改动：

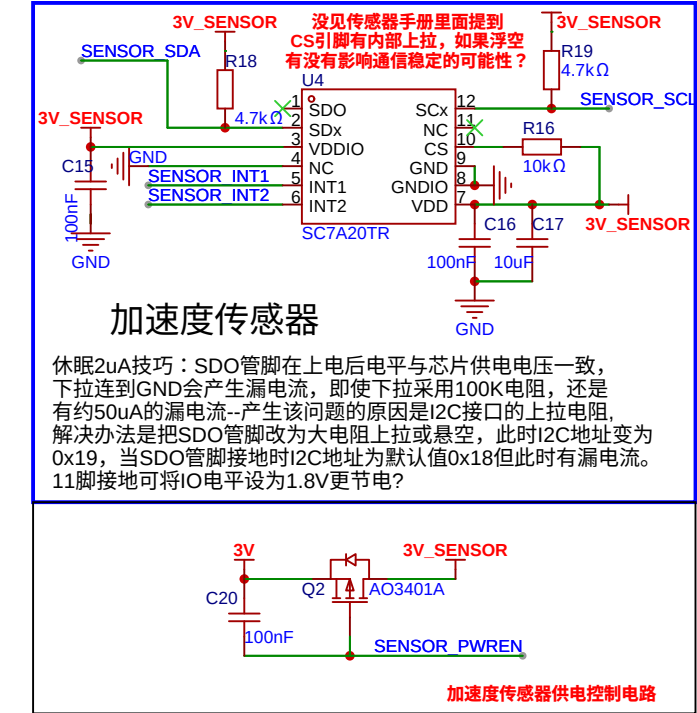
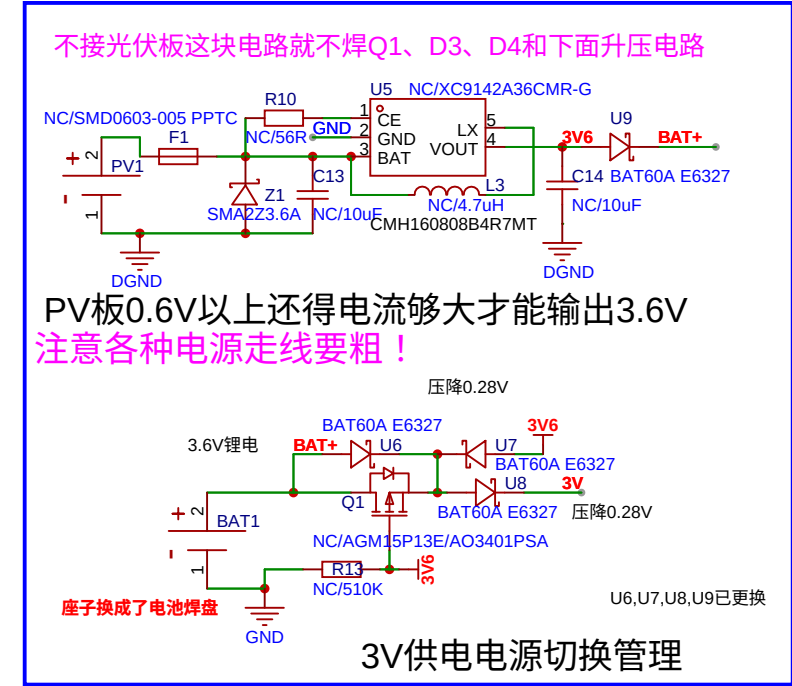
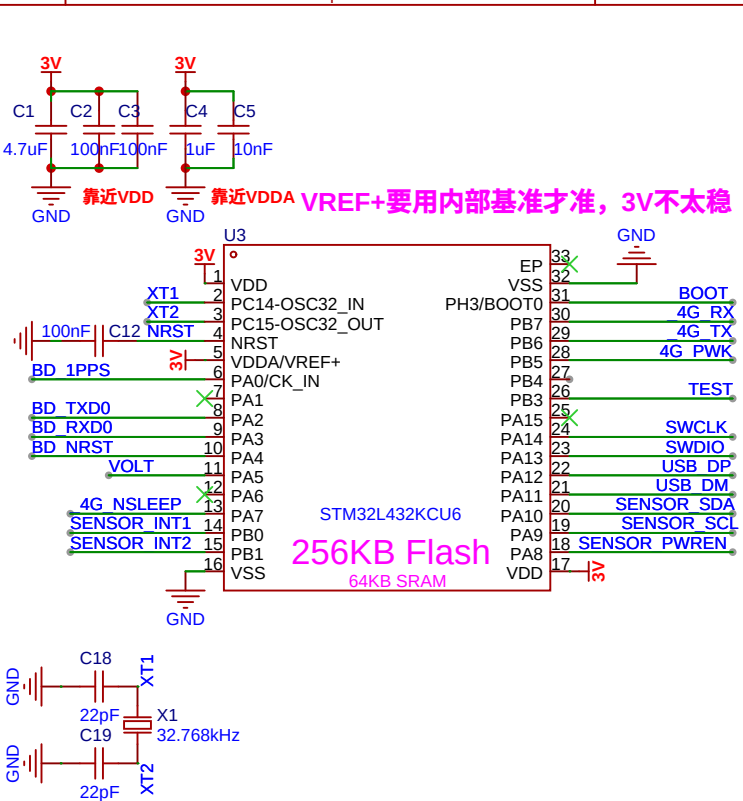
- 1.增加北斗模块，原本用于调试的串口接到这个模块上，供电考虑和4G模块共用（√）
- 2.SC7A20加速度传感器接口片选直接上拉，这个引脚经过测试没有太大作用（√）
- 3.引出MCU的USB接口用于批量下载、调试等（原本用于调试的串口被占用了）
- 4.加速度传感器供电控制电路中的R14上拉电阻可以删掉（√）
- 5.4G模块串口上的两个二极管可以考虑删除，因为串口本身兼容5V，样机直接短接二极管可以正常工作（√）
- 6.将SWD接口、USB接口、北斗升级接口、电池供电（测试用）、boot上拉全部统一到一个2*7 1.27mm排针上，使用一块1.27mm转2.54mm转接板连接，板上占地面积更小（约原有的一半），更方便量产和调试

排针说明

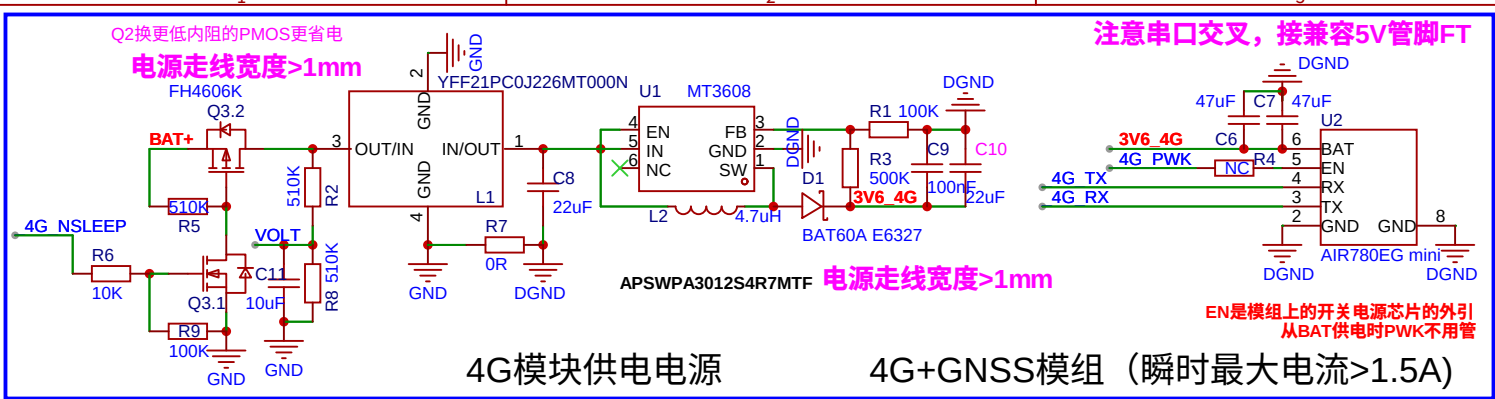
建议的功能排列：

- 1：GND 3：VBAT——总供电接针，从多功能治具/排针转接板模拟电池供电进行测试
- 5-13：VDGCR——STLINK调试接口
- 2：BD_TX 4：BD_RX 6：GND——北斗升级（预留）接口，以及和USB共地
- 8：USB_DP 10：USB_DM——MCU的USB调试/下载接口
- 12：BOOT 14：TEST——BOOT控制MCU进入USB-DFU模式，直接使用USB下载

TEST引脚右软件在启动时采样高低电平并选择进入测试模式
